Rapport de contrôle d'installations électriques à basse et à très basse tension

RÉF. 181/2026/76312/D01:1

DATE DU CONTRÔLE 14/07/2026 (12:05 - 12:55) **AGENT VISITEUR** Stéphane Waguem
ADRESSE DU CONTRÔLE Rue Ferrer 52 - 7100 La Louvière **TYPE DE CONTRÔLE** Visite de contrôle (6.5.)

CONCLUSION : NON CONFORME

Schéma(s) unifilaire(s) de l'installation

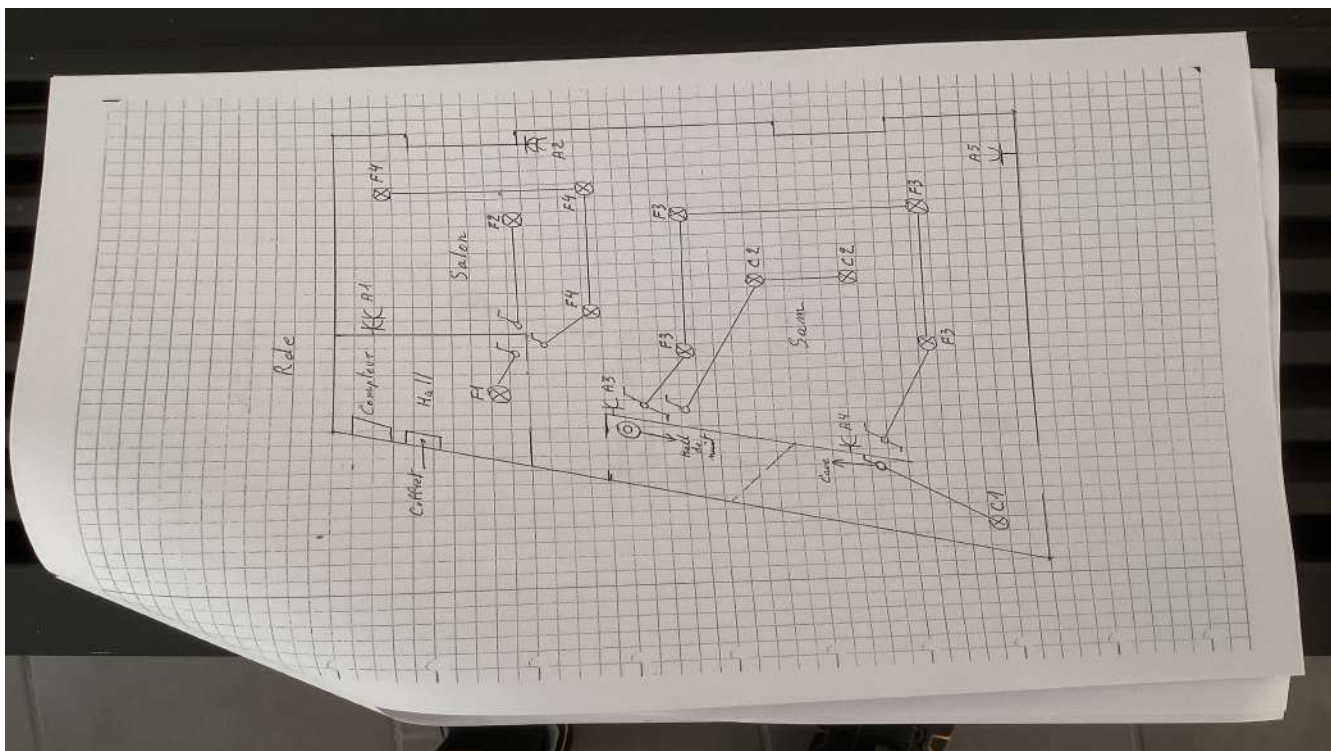
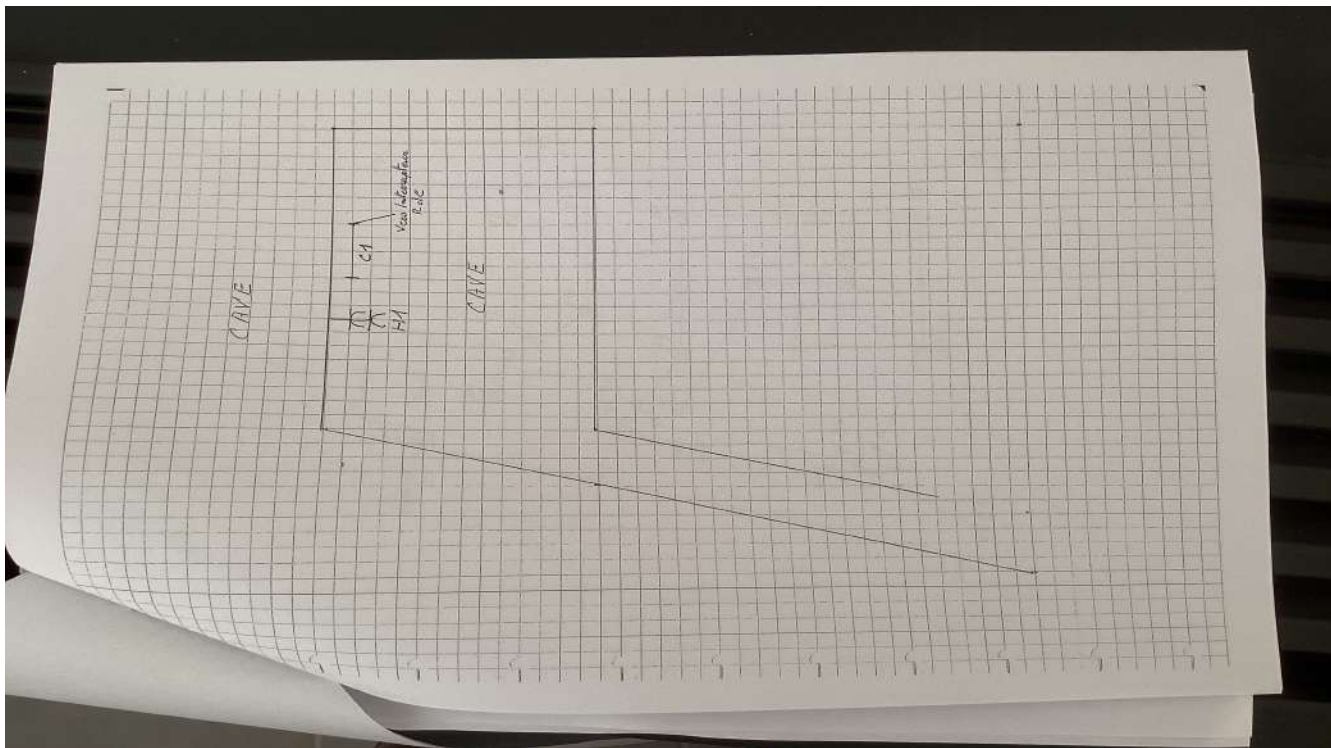
- Les schémas unifilaires et plans de position ne sont pas conformes. - 3.1.2.;6.4.6.;6.5.7.;9.1.2.
- Des contacts de terre de socles de prise de courant ne sont pas reliés au conducteur de protection de la canalisation électrique. - 6.4.6.4.;6.5.7.2.
